## リコール届出一覧表

リコール届出日：令和7年7月1日

| リコール届出番号                         | 外 3962                                                                                                                           | リコール開始日 | 令和7年8月1日 |
| 不具合の部位（部品名）                      | 灯火器（昼間走行灯・車幅灯）                                                                                                                   |         |          |

## 改善箇所説明図

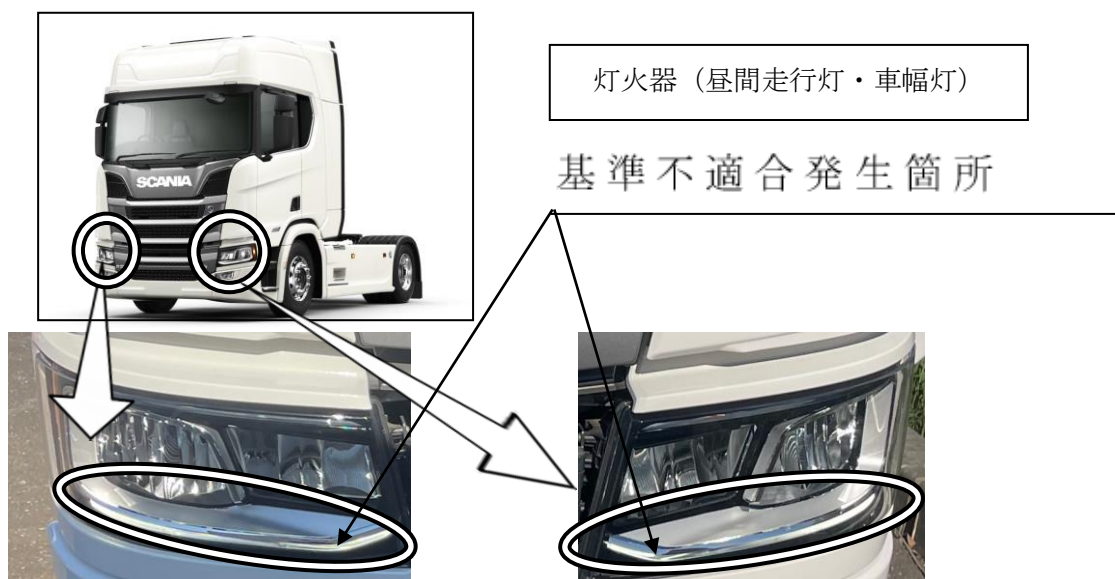
劣化している場合に交換するもの

前照灯ユニット内部を点検し、構成部品が劣化している場合、前照灯ユニット一式交換。

劣化していない場合に交換するもの

前照灯ユニット内部を点検し、構成部品が劣化していない場合、内部の構成部品のみ対策品に交換する。

前照灯ユニットにおいて、設計検討が不十分なため、LED 構造自体で発生する熱の影響等により内部の構成部品が通常よりも早く劣化することがある。

そのため、連続使用により内部の構成部品が熱損し、昼間走行灯及び車幅灯の照度が低下して灯光の色が変化するおそれがある。

全車両、前照灯ユニット内部を点検し、昼間走行灯及び車幅灯の構成部品が劣化している場合は、当該ユニット一式を対策品に交換する。

劣化していない場合は内部の構成部品のみ対策品に交換する。

識別：型式プレートの余白部分に、緑色ペイントを塗布する。
